Saesaare Elektriijaama kinnistute ja nende lähiala detailplaneeringu keskkonnamõju strateegiline hindamine

KESKKONNAMÕJU STRATEEGILISE HINDAMISE PROGRAMM (14.01.2013)

**Arvamus Saesaare Elektriijaama kinnistute
ja nende lähiala detailplaneeringu keskkonnamõju
strateegilise hindamise programmi kohta**

KSH programmi lisa 2. KSH programmi eelnõule laekunud seisukohad.

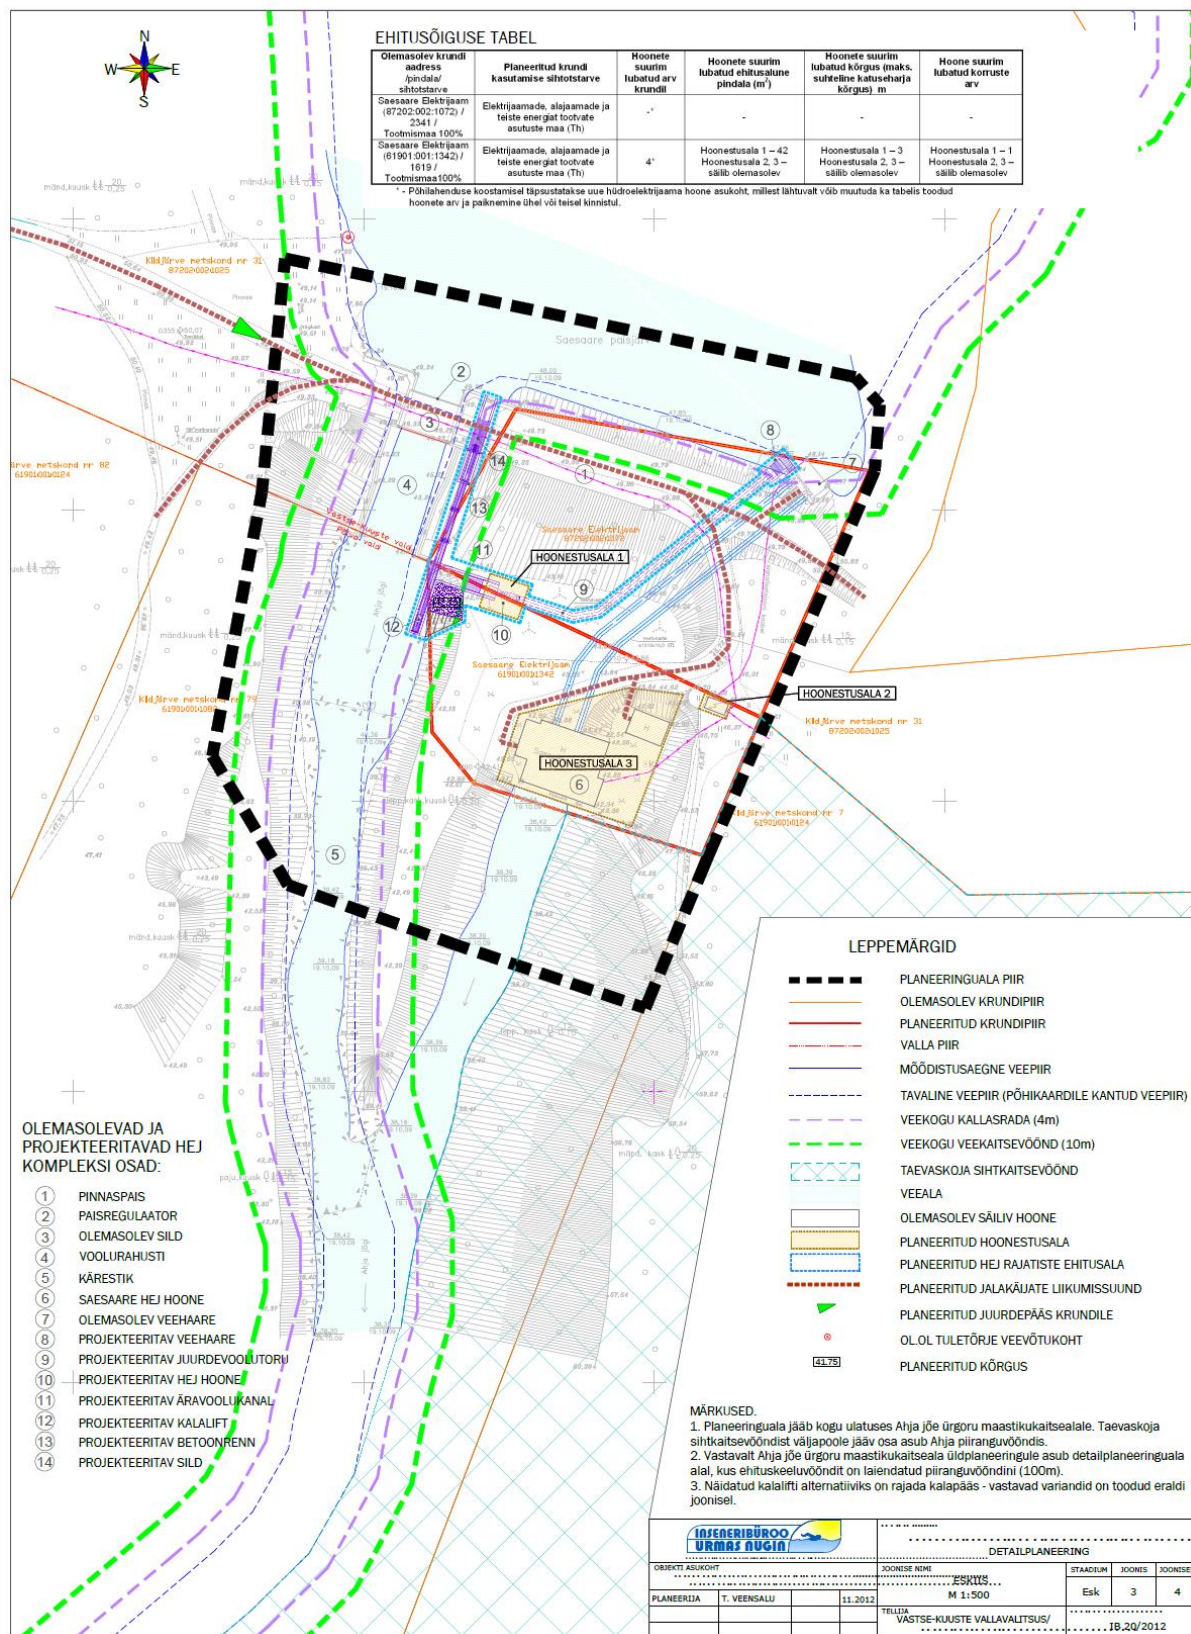
1. KMH programmist ei selgu, miks peetakse reaalseks vaid kahte alternatiivi. Alternatiiv I on detailplaneeringu realiseerumine, mille eskiisil kujutatakse kalalifti. Keskkonnaametile jääb ebaselgeks, kas kalaliftile käsitletakse ka muid kalapääsu tüüpe. Keskkonnaamet on oma 15.06.2012 kirjas nr PVV 6-5/12/14223-2 märkinud, et kavandatava kalapääsu tüüp ja asukoht selgub detailplaneeringu ja KSH menetluse käigus. Kalapääsu valik on kõnesoleva KSH üks põhiküsimusi, seega teeme ettepaneku täiendada programmi alternatiivide loeteluga, lisada alternatiivile I alamalternatiivid, kajastades seal võimalikud kalapääsu tüübid, mida hinnatakse.

1. Kalapääsu rajamine on üks osa kavandatavast tegevusest, seega on reaalseid alternatiive 2 (detailplaneering ehk kavandatav tegevus ehk alternatiiv I ja

olemasoleva olukorra jätkumine ehk null-alternatiiv) ning nende raames on eraldiseisvalt vaadeldavad tegevusvariandid.

KSH programmi eelnõu, mis esitati seisukohtade saamiseks asjakohastele asutustele, koostamisel peeti silmas ka asjaolu, et kalalift ei pruugi olla ainus reaalne pääsvariant ehk tegevusvariant. Saadud seisukoha järgselt parendati KSH programmi eelnõu sõnastust (ptk 2), tagamaks ühest arusaadavust.

Samuti valmisid vahepealsel perioodil ideelised lahendid võimalikest ja kalaliftist erinevate tegevusvariantide osas. Vastava teabe alusel on ajakohastatud KSH programmi lisa 1. Täpsustus ka KSH programmi eelnõu (ptk 2) sõnastus.

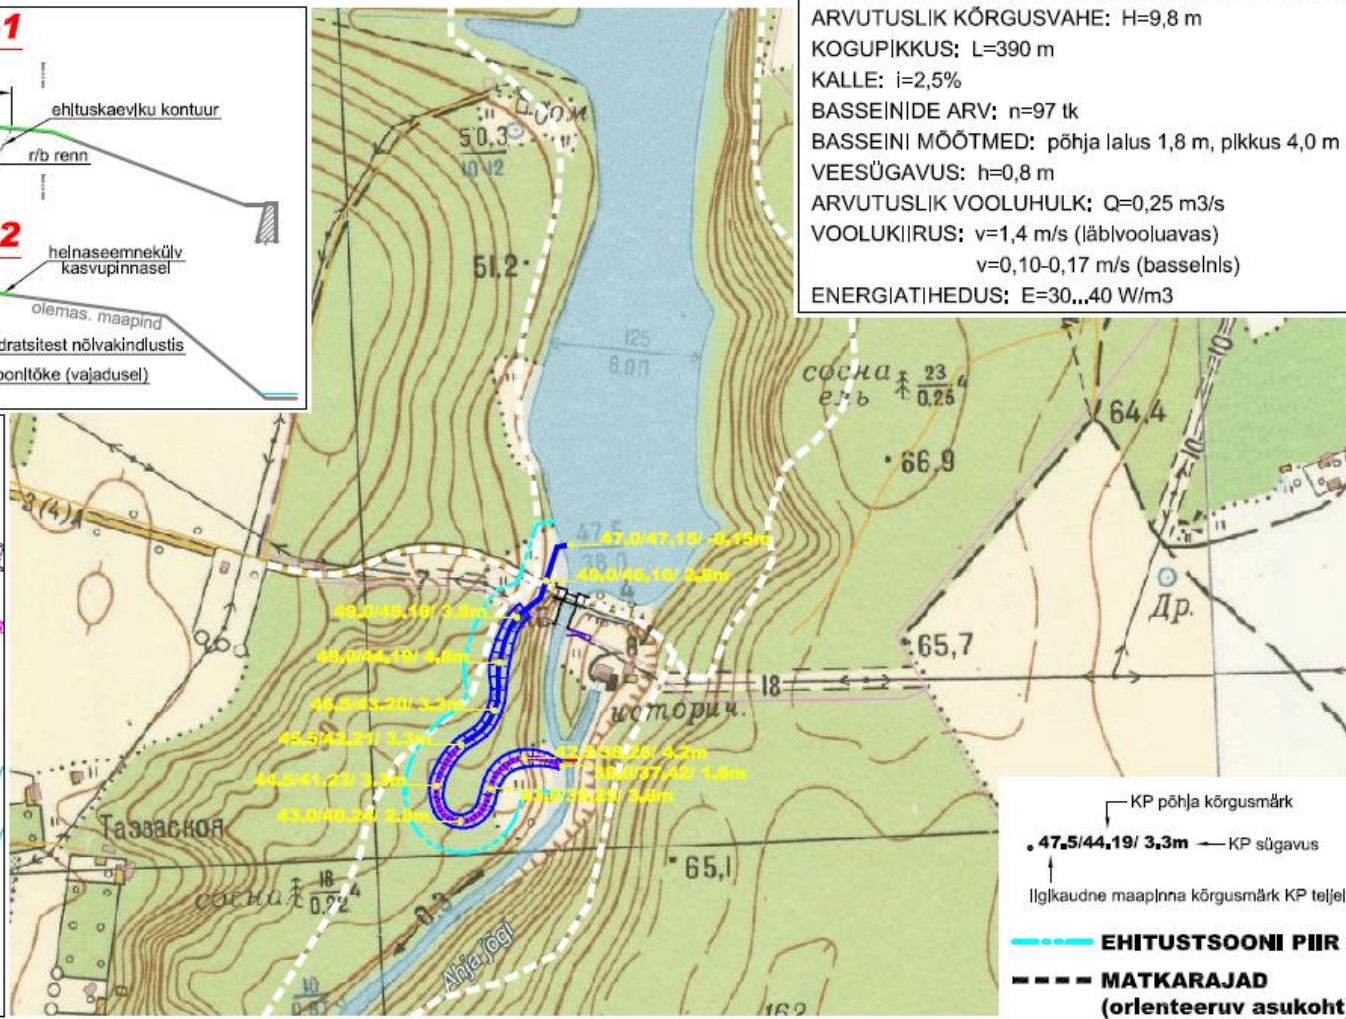
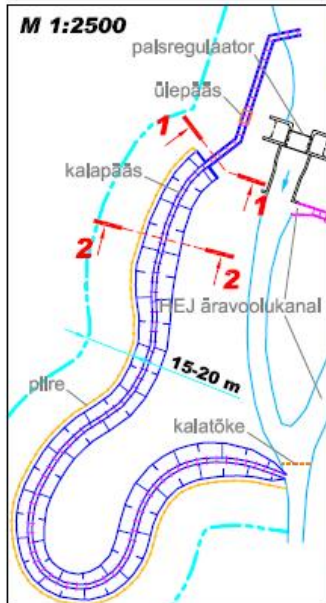
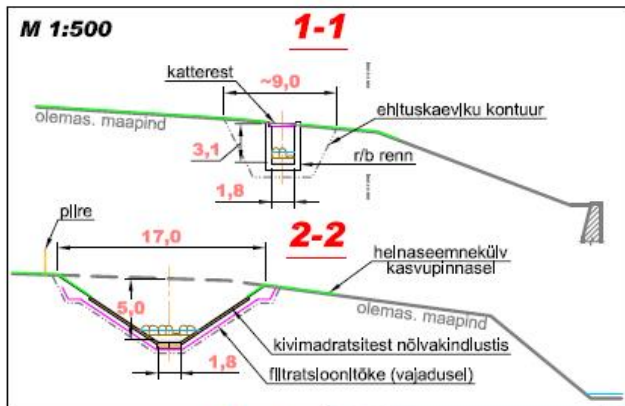
II **Levo Tohva** (Matkajuht OÜ spetsialist): Kommentaarina olgu öeldud, et kalapääsuvariant, mis nähakse ette paisust põhja poole ahendab oluliselt inimeste liikumist paisjärve rannaalal. See hõlmaks ka supluskoha ja Lonny sadama maa-ala. Sisuliselt oleks paisjärvele selle variandi puhul juurdepääs praegusega võrreldes tunduvalt kaugemal põhja pool. Antud kohas aga esineb kaitsealuse limatünniku kasvukoht, mille säilimiseks tuleks inimesi kasvukohast pigem eemale hoida.

Elar Põldvere: Tänan, arvestame sellega.
